工程指示 / 要求簡箋(E.I.)

工程指示編號：EI / 0087 / 19

工程編號：J - 837

工程名稱：觀塘裕民坊

圖號: 837-CW-2205

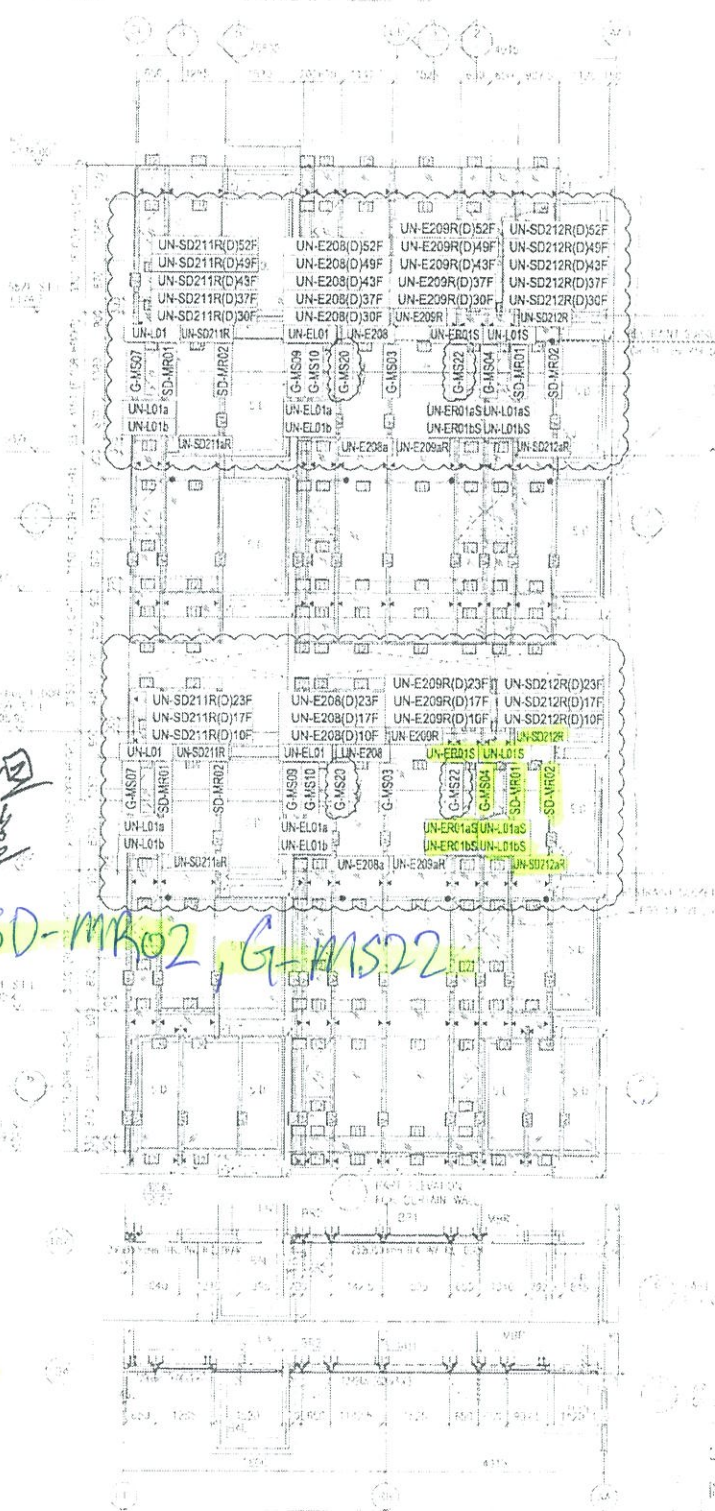
由於地盤現場各座有開土機或工人籠會阻礙幕牆企橫料安裝，出現後做位置- D 版，請從 C 版抽出幕牆編號 T2CW-B-2 的附件頁，按 D 版 T2CW-B-2 的作準謝謝!請在 02/20/2019 前完成上列要求。

T2CW 能生產, 但
B-2 不要送地盤

金: SD-MR01, SD-MR02, G-MS22

樑: UN-L01S

UN-L01aS

UN-L01bS

UN-SD212R

UN-SD212aR

UN-ER01S

UN-ER01aS

UN-ER01bS
